Nr ref. FSN: 2025-FSN-0000124

Data: 2026-01-28

PILNA notatka bezpieczeństwa
Ryzyko dryftu czujnika różnicy ciśnień (dP) w urządzeniach
Impella RP

1.	4. Model urządzenia/numer(y) katalogowe/części*
	0046-0011
1.	5. Wersja oprogramowania
	Nieistotna
1.	6. Zakres numerów seryjnych lub partii, których dotyczy niniejsza notatka
	Wszystkie urządzenia Impella RP

Rysunek 1. Przykładowy ekran AIC podczas alarmu PSNR wygenerowanego z powodu czujnika dP

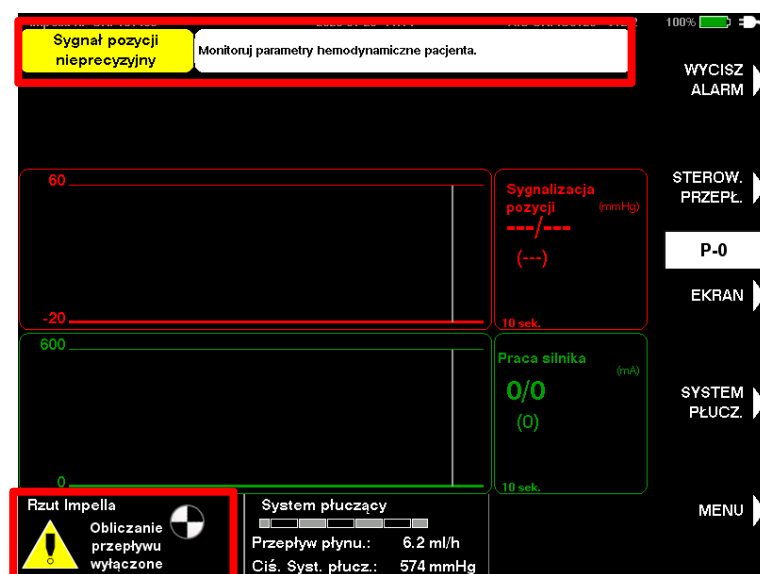
2. Uzasadnienie dla podjęcia zewnętrznych działań korygujących dotyczących bezpieczeństwa (FSCA)*	
2.	1. Opis problemu z produktem*
	Firma Abiomed zidentyfikowała ryzyko dryftu czujnika różnicy ciśnień (dP) w pompach Impella RP, które może powodować niedokładne odczyty przepływu i sygnału pozycji. Czujnik dP mierzy różnicę ciśnień pomiędzy wlotem i wylotem pompy RP Impella, która stanowi dane wejściowe dla parametrów pompy wymienionych powyżej. W takich sytuacjach nie ma możliwości potwierdzenia błędu w obliczeniu przepływu bezpośrednio na podstawie sygnałów pompy. Gdy sygnał czujnika dP przekroczy zakres roboczy czujnika, obliczanie przepływu zostanie wyłączone, a na wyświetlaczu AIC wyświetlony zostanie alarm „Sygnał pozycji nieprecyzyjny” (PSNR – Placement Signal Not Reliable), jak pokazano na rysunku 1. Należy pamiętać, że alarm PSNR może nie zostać uruchomiony przy wszystkich przypadkach dryftu czujnika dP.

Czujnik dP nie ma wpływu na zdolność pompy do zapewniania wspomagania hemodynamicznego. Przepływ pompy jest sterowany pracą silnika i nie zależy od czujnika ciśnienia.

Zgodnie z treścią alarmu AIC lekarze powinni nadal: monitorować hemodynamikę pacjenta przy pomocy zatwierdzonych urządzeń diagnostycznych, weryfikować położenie urządzenia Impella przy pomocy obrazowania. Dodatkowo należy zapoznać się z natężeniami przepływu na poziomie P podanymi w Instrukcji użytkownika (IFU – Instructions for Use), jak pokazano na rysunku 2 w niniejszym piśmie. Wartości te odzwierciedlają zakres natężenia przepływu w pompie przy zdefiniowanych gradientach ciśnienia w kontrolowanych warunkach; rzeczywisty przepływ pompy zależy od obciążenia wstępnego, obciążenia następczego i może się zmieniać na skutek zasysania, nieprawidłowego ustawienia lub obecności zakrzepu w otworze wlotowym.

Sygnał położenia i wyświetlany przepływ urządzenia Impella powinny być nadal analizowane pod kątem trendu w celu monitorowania wydajności pompy i identyfikowania nagłych zmian. Nagła zmiana przepływu lub nagła rozbieżność względem oczekiwanego natężenia przepływu podanego w IFU może wskazywać na konieczność ponownej oceny umiejscowienia i działania pompy, stanu pacjenta oraz hemodynamiki klinicznej.
